V61602 Internat Solør vgs

Lydforhold – presiseringer og endringer

Etter dette dokumentet ble utgitt er det gjort noen justeringer på plassering av bygningen og planløsning. Dette notatet oppsummerer endringene og det gis en vurdering av konsekvenser for den videre prosjekteringen av lydforhold.

Figur 1: Utklipp fra premissrapport i forprosjekt.

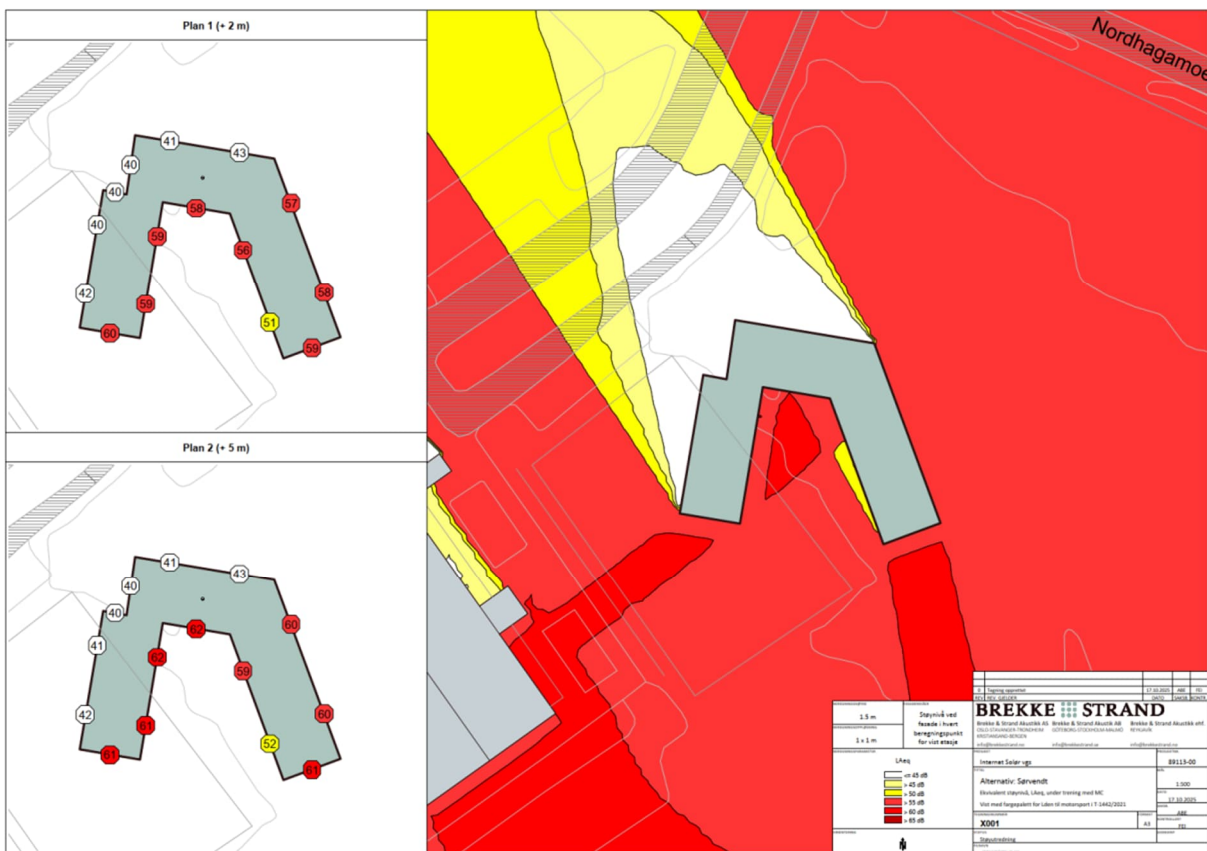
Figur 2 - 5 viser svært små forskjeller i støynivå på uteområder og på fasade. For alle situasjoner er det betydelig lavere støynivå i gårdsrommet enn for tidligere alternativ (Figur 1) hvor dette lå eksponert fra vei og støy fra Vålerbanen. Sweco sin vurdering er at alle disse ulike alternativene er likeverdige med hensyn til støysituasjonen, og at den nye situasjonen (alle alternativer) gir bedre støyforhold for internatbygget enn tidligere situasjon.

Figur 2: Alternativ 1A

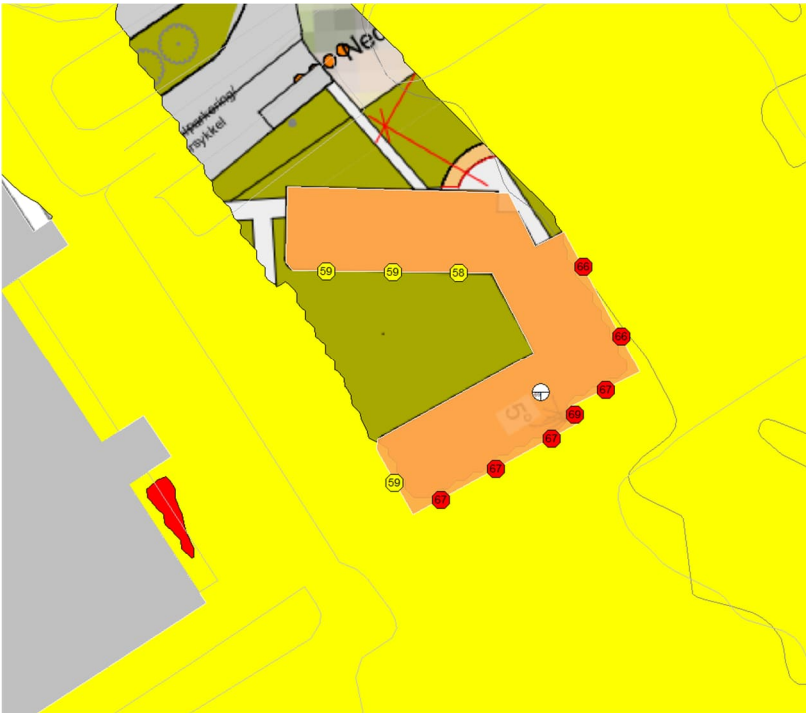
Sweco sin vurdering er at utendørs lydforhold i prinsippet ligger fast. Ved å rotere bygget vil gårdsrommet bli mer skjermet for støy fra Vålerbanen og fra vegtrafikk. Flere hybler vil også få et lavere støynivå på fasade. Det er gjort simuleringer for å vurdere kvaliteten til ulike forslag for plassering og rotasjon av bygget. Utskrift fra simulering er vist i figurene nedenfor.

23.04.2026
Solør Internat
Plan 1
Anbudstegning

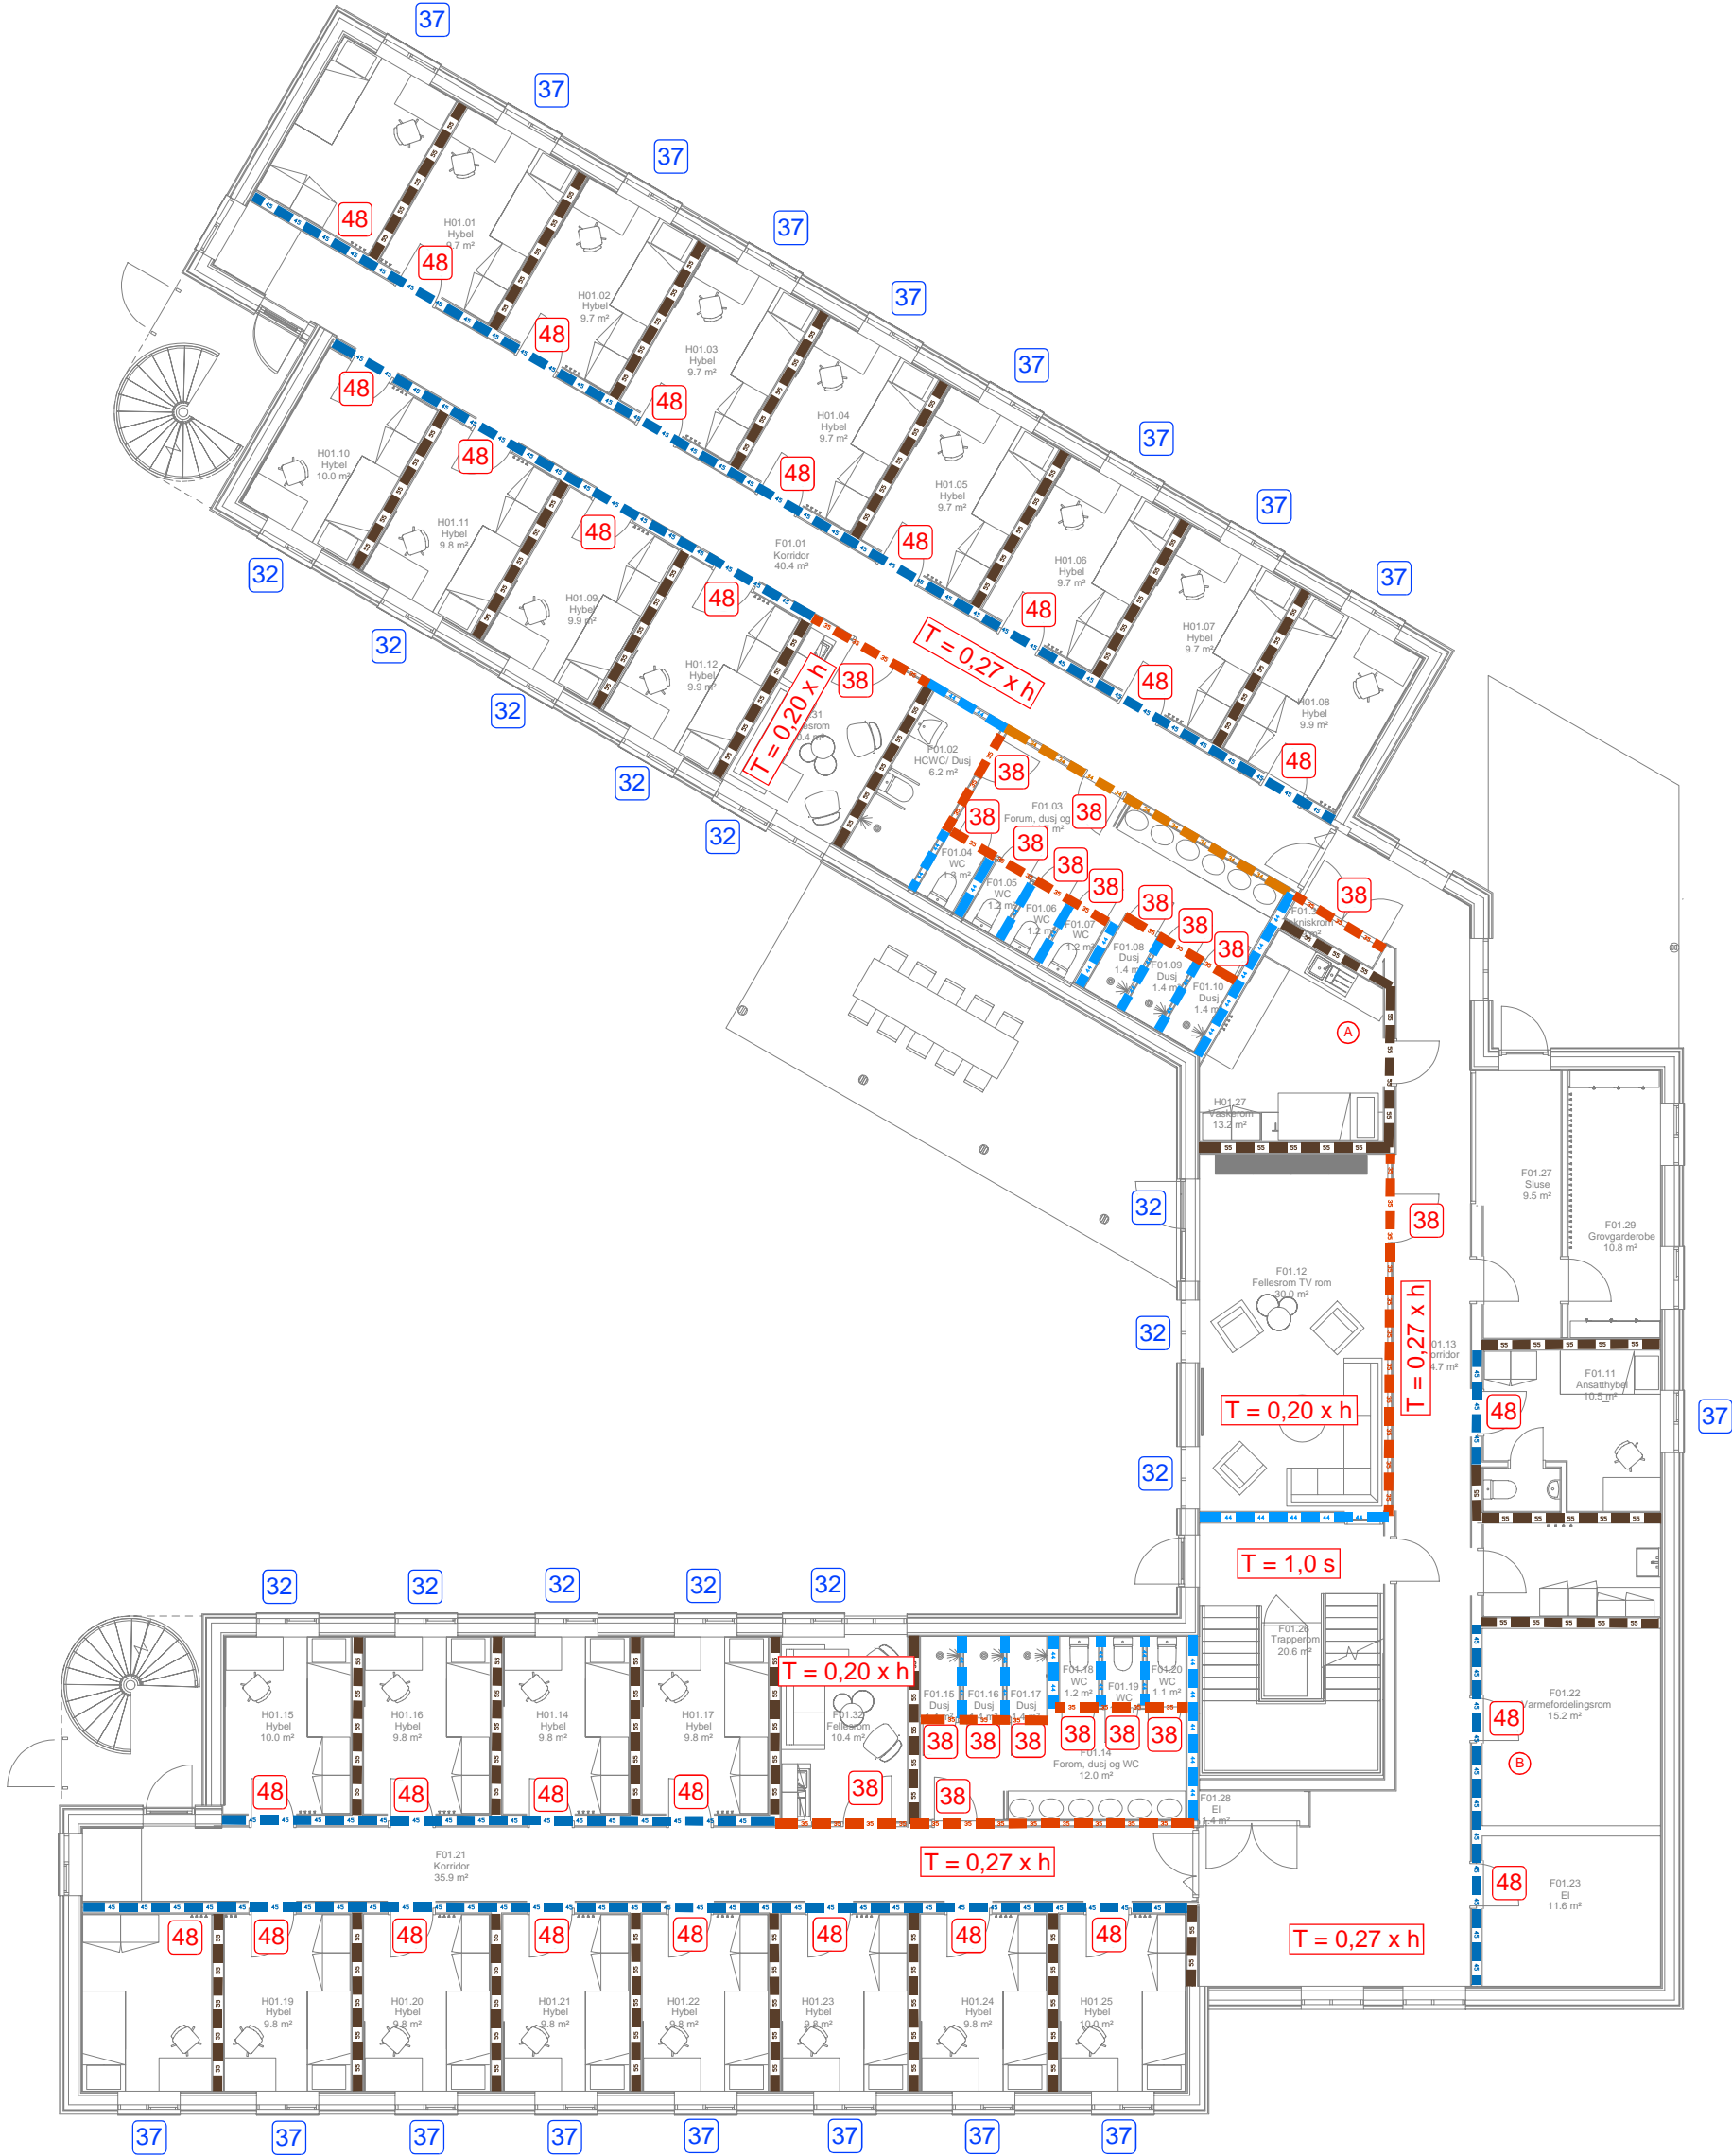
I foreliggende lydrapport er det satt krav til vinduer for alle hybler i bygget ($R_w + C_{tr} 37 \text{ dB}$). Sweco har differensiert lydkravene ytterligere da flere hybler nå vil være skjermet fra eget bygg. Fasader som vender mot jernbanen har beholdt krav til $R_w + C_{tr}$ på grunn av potensielt høye maksimalnivå fra jernbanestøy. Oppdaterte lydplaner er vist i vedlegg.

- Lyddratt skilleflate Rv 34 dB
 - Lyddratt skilleflate Rv 35 dB
 - Lyddratt skilleflate Rv 44 dB
 - Lyddratt skilleflate Rv 45 dB
 - Lyddratt skilleflate Rv 55 dB
 - Lyddratt dør Rv 38 dB
 - Lyddratt dør Rv 48 dB
 - Lyddratt vindu / glass Rv+Ct 32 dB
 - Lyddratt vindu / glass Rv+Ct 37 dB
- T = 0,20 x h
T = 0,27 x h
A
B
- Elektrisk T = 0,20 x h
Elektrisk T = 0,27 x h
- Nedvendig lydisolering rundt vaskerom må bestemmes når det er kjent hvilket støynivå rommet vil ha. Det forutsettes foreløpig at vegger må bygges med dobbelte stenderverk. Krav til dør bestemmes også ut fra støynivå i rom.
- Nedvendig lydisolering rundt varmfordelingsrom må bestemmes når det er kjent hvilket støynivå rommet vil ha. Det forutsettes foreløpig at vegger må bygges med dobbelte stenderverk. Krav til dør bestemmes også ut fra støynivå i rom.

23.04.2026
Solør Internat
Plan 2
Anbudstegning

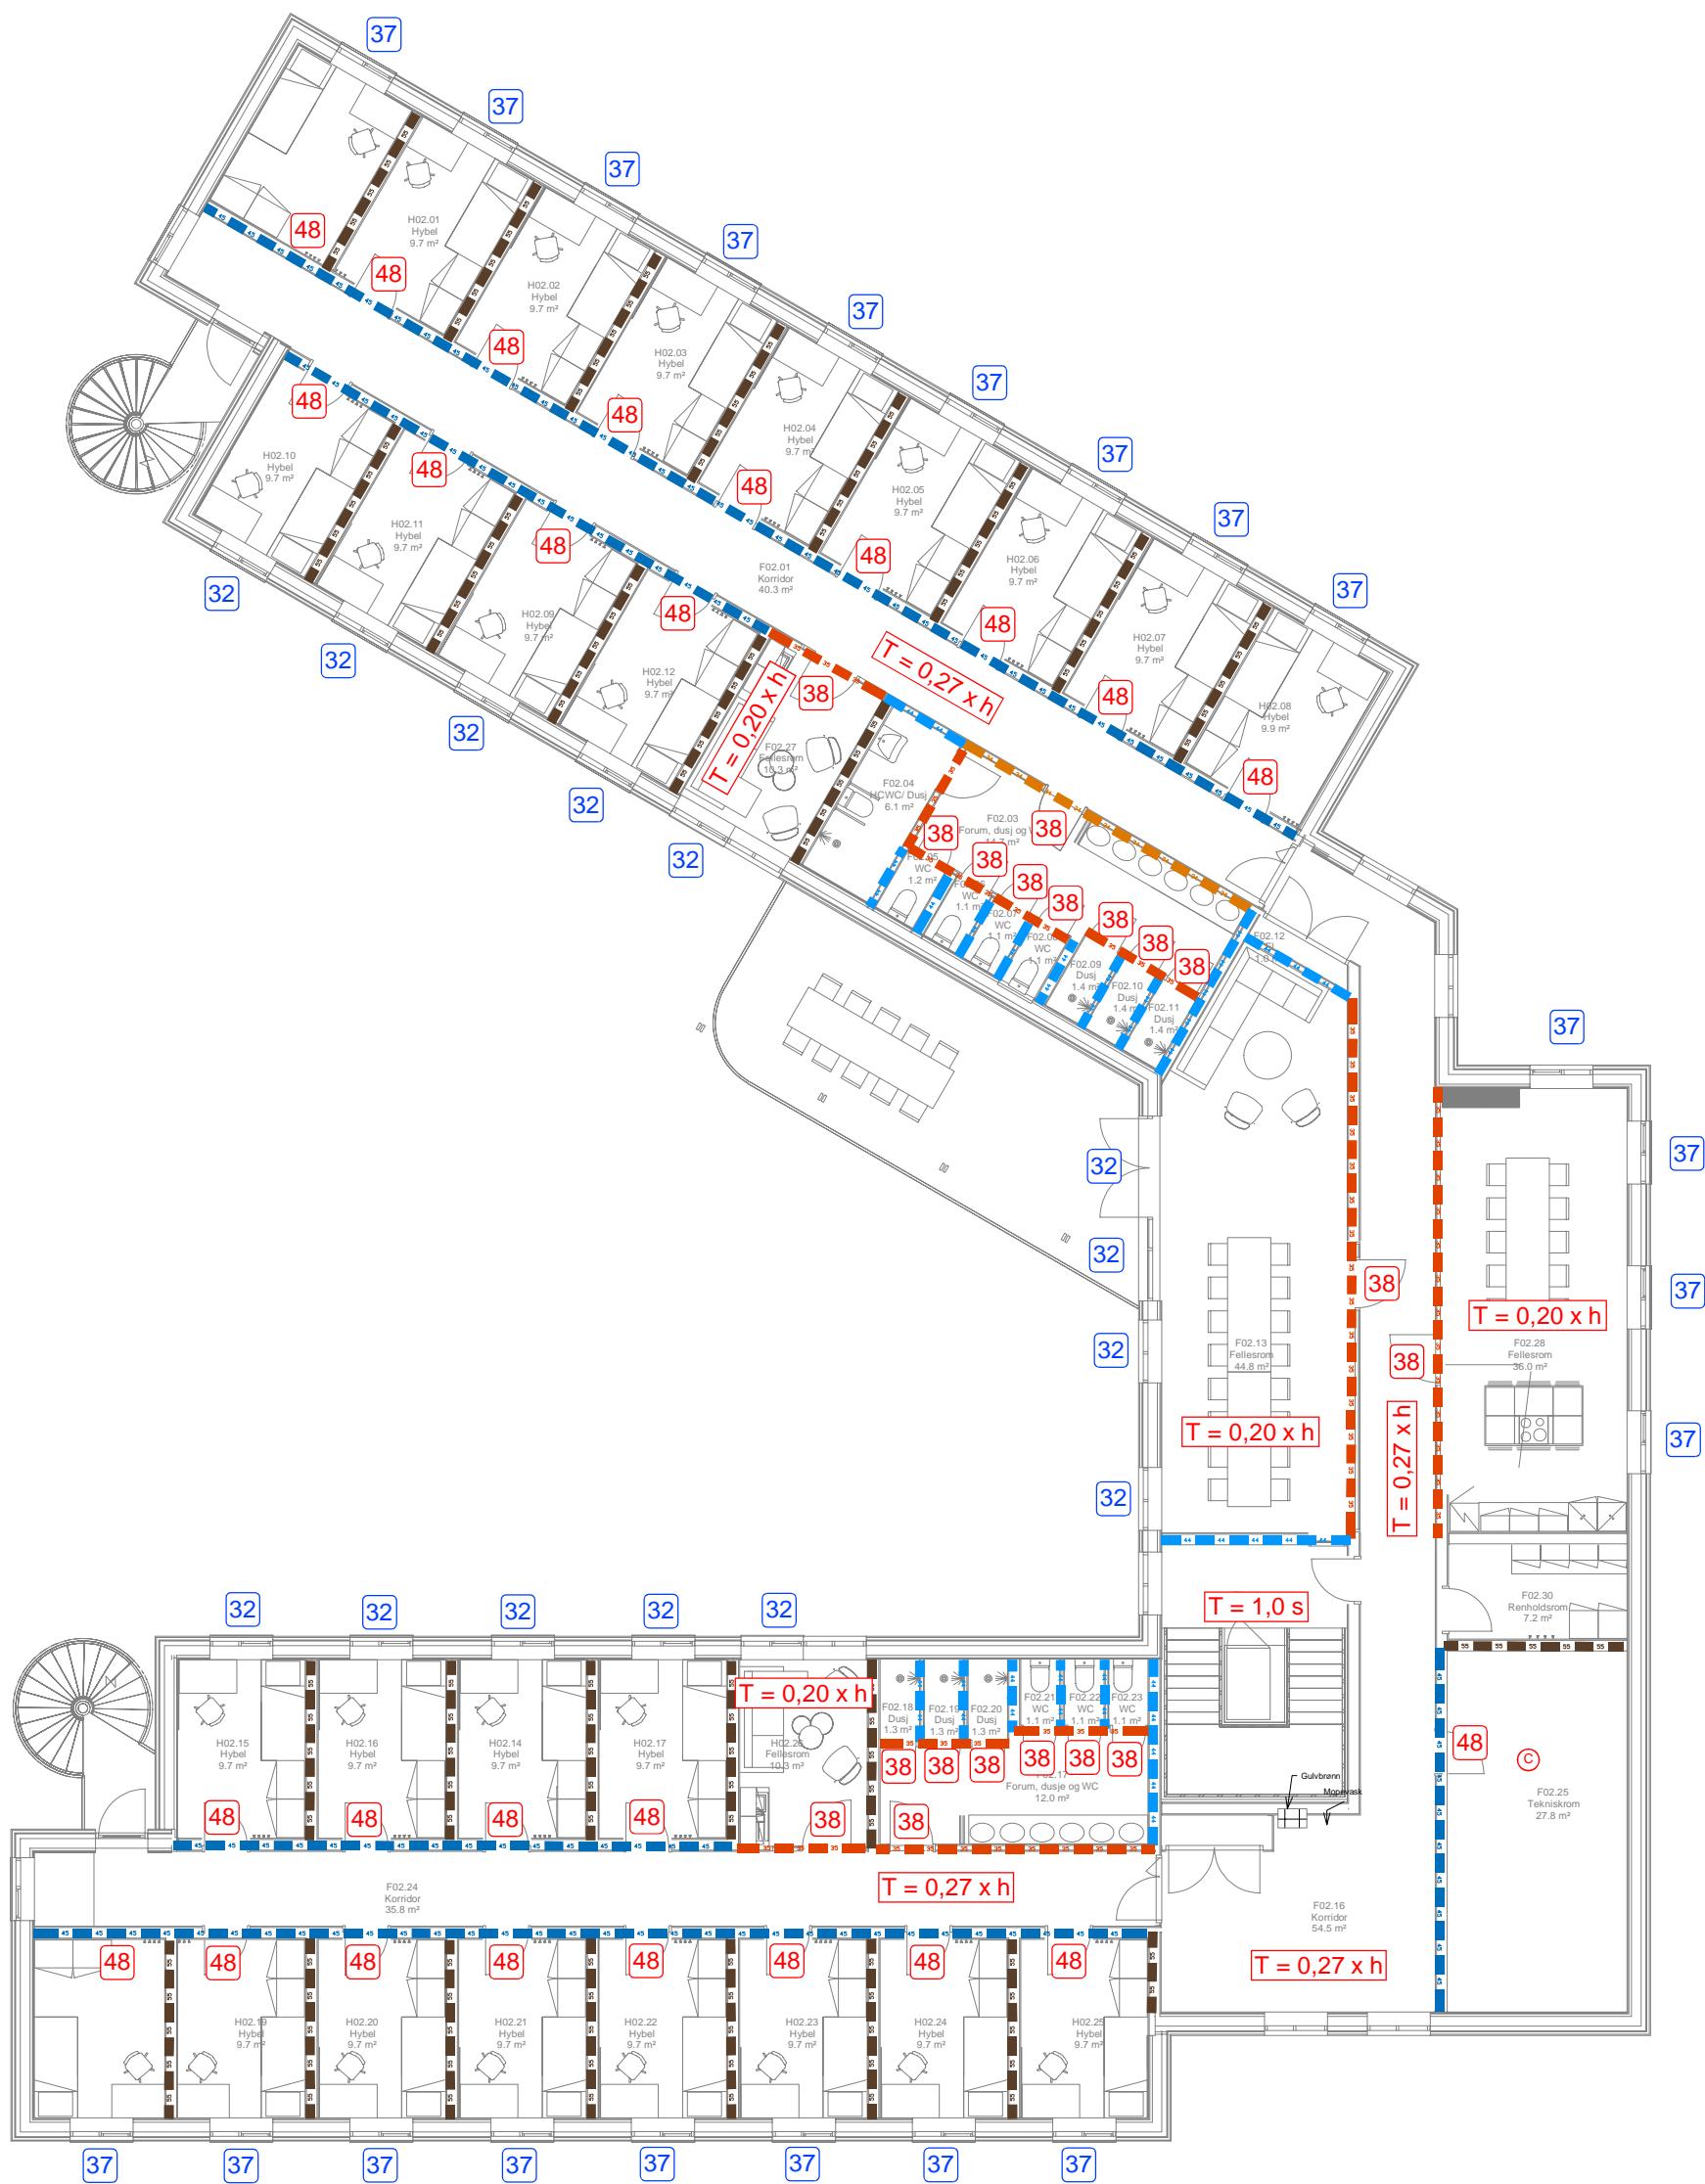
Nødvendig lydisolering rundt teknisk rom må bestemmes når støynivå til maskiner i rommet er kjent. Det indikeres inntil videre at det må påregnes å benytte doble, adskilte vegger rundt rommet. Krav til dør må også bestemmes ut fra støynivå i rommet.
